NOTAS A COMENTAR PARA BMI BRASS RUSIA 3 231120

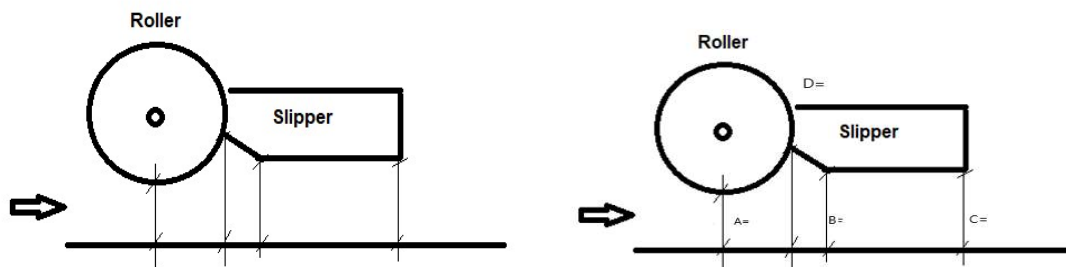
¿Como miden estas medidas de rodillo y zapata que se facilitan ?

(Tienen algún soporte especial)

¿Pueden confirmar si corresponden a **A**, **B** y **C** ?

¿ Cual es el GAP **D**.(Rodillo y zapata parte superior central)?

Confirmar si sus datos facilitados corresponden al dibujo siguiente :

Roller / slipper input - 6.0 **A** / **B**

slipper in / slipper out - 1.0 (Inclinación 1 mm **B** / **C**)
